Expediente: **053180545854**
Radicado: **RE-02126-2026**
Sede: **SANTUARIO**
Dependencia: **Grupo Recurso Hídrico**
Tipo Documental: **RESOLUCIONES**
Fecha: **23/06/2026** Hora: **08:53:04** Folios: **14**

RESOLUCION No.
POR MEDIO DE LA CUAL SE AUTORIZA UNA OBRA DE OCUPACIÓN DE CAUCE Y SE
TOMAN OTRAS DETERMINACIONES

Que la Corporación, a través de su grupo técnico evaluó la información presentada por el interesado mediante escritos con radicados CE-15057-2025 del 21 de agosto de 2025 y CE-21117-2025 del 21 de noviembre de 2025, generándose el Informe Técnico con radicado N° **IT-03523 del 16 de junio de 2026**, a fin de conceptuar sobre la viabilidad ambiental de autorización de ocupación de cauce, en el cual se realizaron unas observaciones y conclusiones, que hacen parte del acto administrativo y se concluyó lo siguiente:

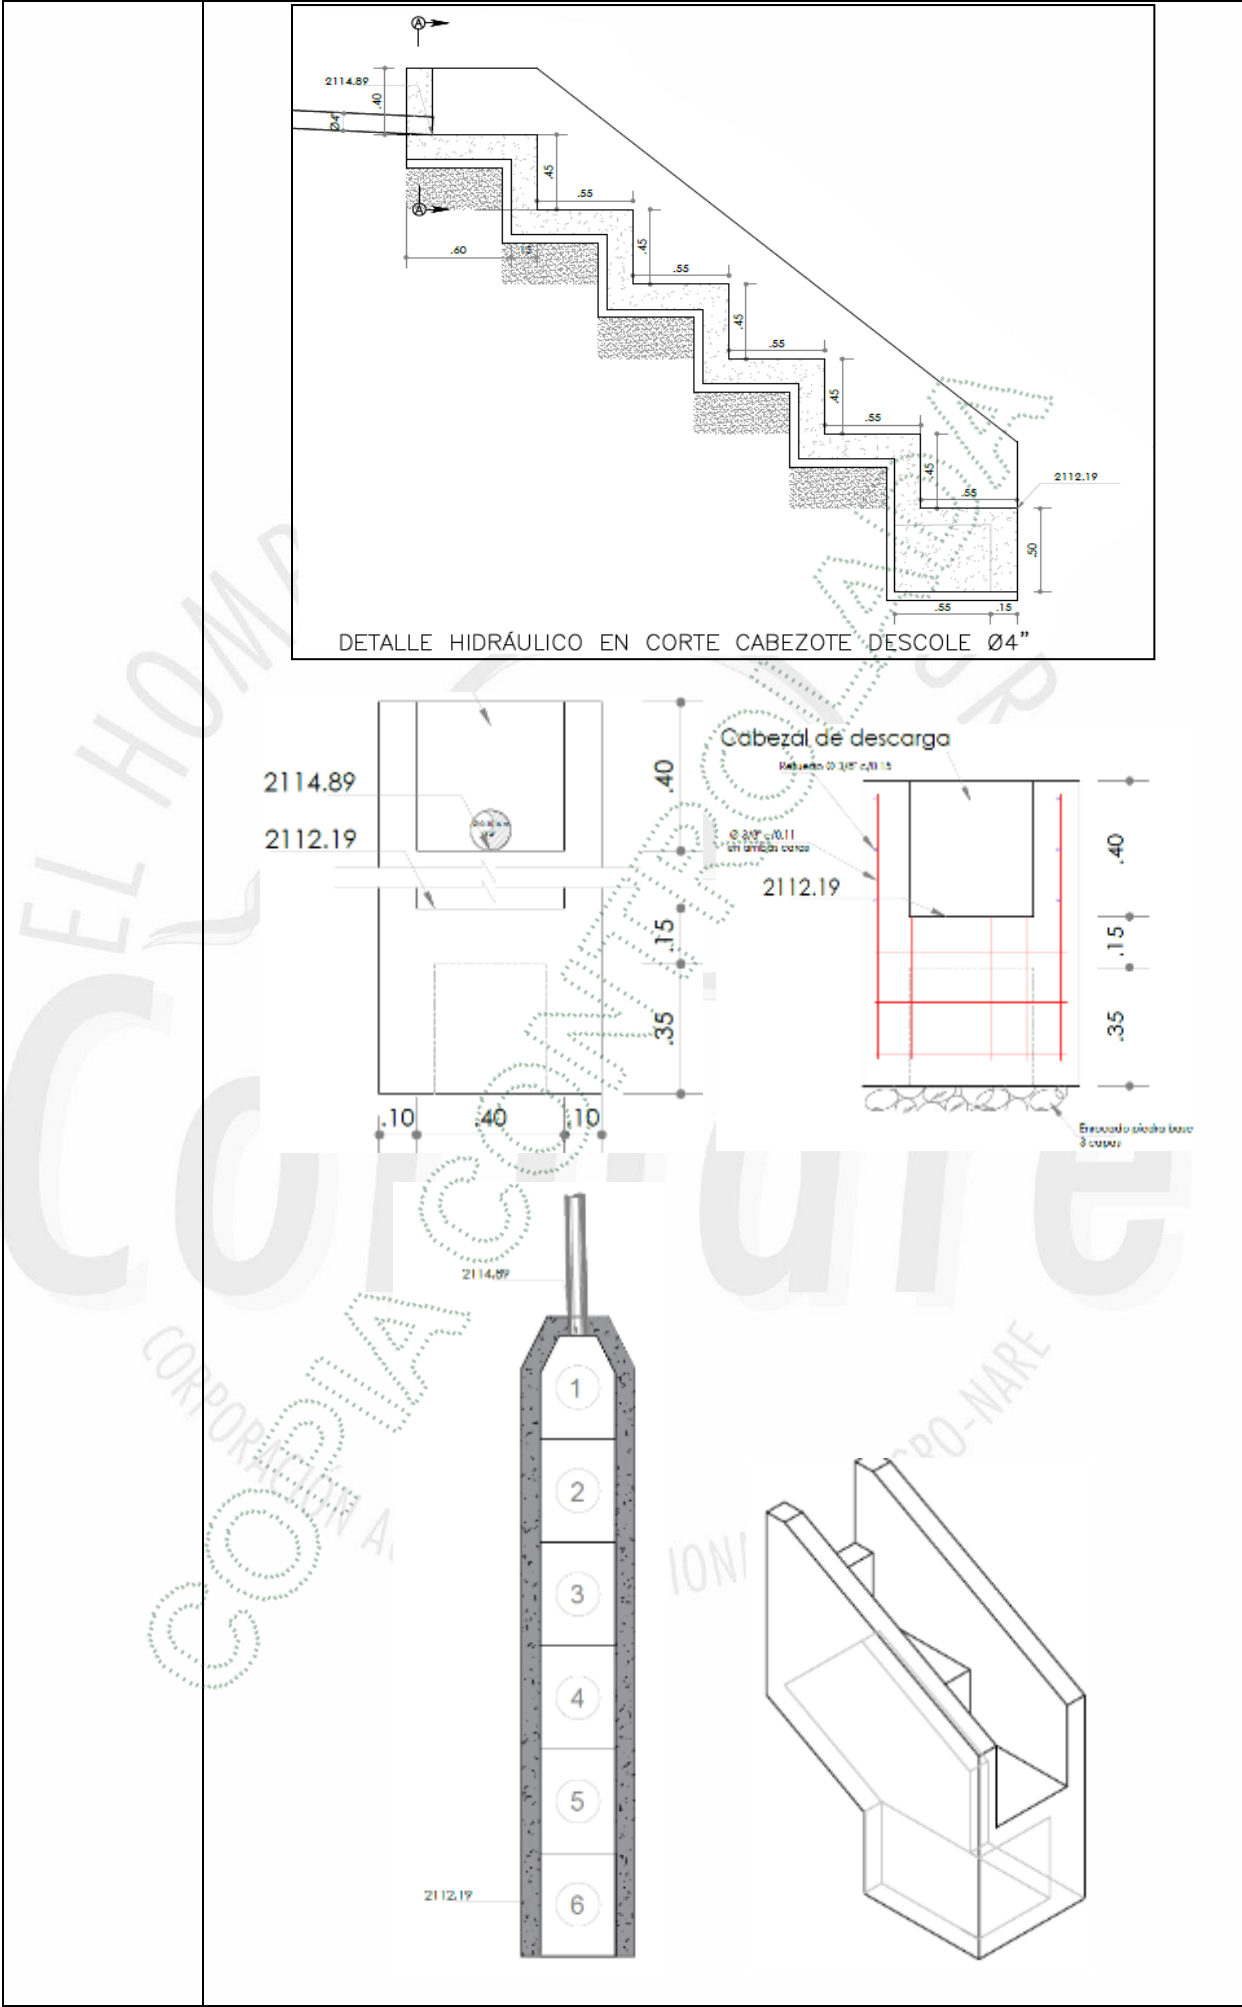
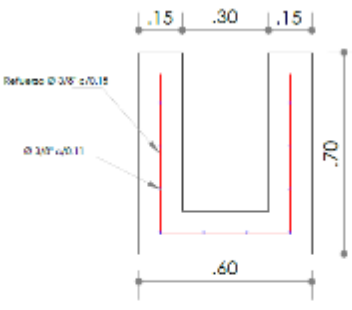
Obra N°:			1			Tipo de la Obra:			Estructura de Descarga – Tubería de 4"		
Nombre de la Fuente:			Q. La Clara			Duración de la Obra:			Permanente		
Coordenadas						Altura(m):			0.40		
LONGITUD (W) - X			LATITUD (N) Y			Z			Ancho(m):		
75	25	26.89	6	15	3.15	2112.45	Longitud(m):			0.55	
							Diámetro (m)			0.1016	
							Pendiente longitudinal (%)			0.175	
							Profundidad de Socavación(m):			0.50	
							Capacidad(m³/seg):			0.034	
							Cota Lámina de agua de la fuente de Tr= 100 años (m)			2111.89	
							Cota de punto más bajo de la obra (m)			2110.29	
Observaciones: - Luego de la estructura de descarga de aguas residuales tratadas, la cual se realiza mediante una tubería de Ø 4". Para conducir el efluente hacia la fuente receptora, se propone un canal escalonado diseñado conforme a la pendiente del terreno, compuesto por cinco (5) escalones con una huella de 0,55 m y una contrahuella de 0,45 m. - La longitud horizontal del canal escalonado es de 2.75 m, según se informa garantiza la protección contra procesos de socavación lateral en el punto de salida del efluente del STARD. Adicionalmente, en el último escalón se proyecta la construcción de una llave vertical de confinamiento con una profundidad de 0,70 m, con el fin de reforzar la protección frente a la socavación - La cota de batea de la tubería de 4" de descarga de aguas residuales se localiza en la cota 2112.54 m y la cota más baja de la obra, es decir el canal escalonado, es de 2110.29 m, la cual corresponde al canal escalonado de dissipación que entrega el caudal vertido a la Q. La Clara. - La estructura de descarga propuesta, se localiza en la sección 75 del modelo hidráulico Hec Ras

Obra N°:			2			Tipo de la Obra:			Estructura de Descarga – Tubería de 4"		
Nombre de la Fuente:			FSN			Duración de la Obra:			Permanente		
Coordenadas						Altura(m):			0.40		
LONGITUD (W) - X			LATITUD (N) - Y			Z			Ancho(m):		
75	25	42.41	6	15	11.69	2151	Longitud(m):			0.55	
							Diámetro (m)			0.1016	
							Pendiente longitudinal (%)			0.138	
							Profundidad de Socavación(m):			0.85	
							Capacidad(m³/seg):			0.030	
							Cota Lámina de agua de la fuente de Tr= 100 años (m)			2112.97	
							Cota de punto más baja de la obra (m)			2112.19	
Observaciones:

DETALLE ESTRUCTURAL EN PLAN A LLAVE ANTI SOCAVACIÓN: • Luego de la estructura de descarga de aguas residuales tratadas, la cual se realiza mediante una tubería de Ø 4", Para conducir el efluente hacia la fuente receptora, se propone un canal escalonado adaptado a la pendiente natural del terreno, conformado por seis (6) escalones con una huella de 0,55 m y una contrahuella de 0,45 m. • La longitud horizontal del canal escalonado es de 2.0 m, según se informa garantiza la protección contra procesos de socavación lateral en el punto de salida del efluente del STARD. Adicionalmente, en el último escalón se proyecta la construcción de una llave vertical de confinamiento con una profundidad de 0,70 m, con el fin de reforzar la protección frente a la socavación. • La cota de batea de la tubería de 4" de descarga de aguas residuales se localiza en la cota 2114.89 m y la cota más baja de la obra, es decir el canal escalonado, es de 2112.19, la cual corresponde al canal escalonado de disipación que entrega el caudal vertido a la Q. La Clara. • La estructura de descarga propuesta se localiza en la sección 15 del modelo hidráulico Hec Ras

PARÁGRAFO PRIMERO: Esta autorización se otorga considerando que las obras referidas se ajustarán totalmente a la propuesta de diseño teórica (planos y memorias de cálculo) presentada en los estudios que reposan en el expediente de Cornare N°. 053180545854

ARTICULO TERCERO: INFORMAR al interesado que las obras a implementar fueron presentadas bajo el diseño hidráulico, estas deben contar con el respectivo estudio geotécnico y estructural a fin de garantizar que sean factibles desde el punto de vista civil y constructivo
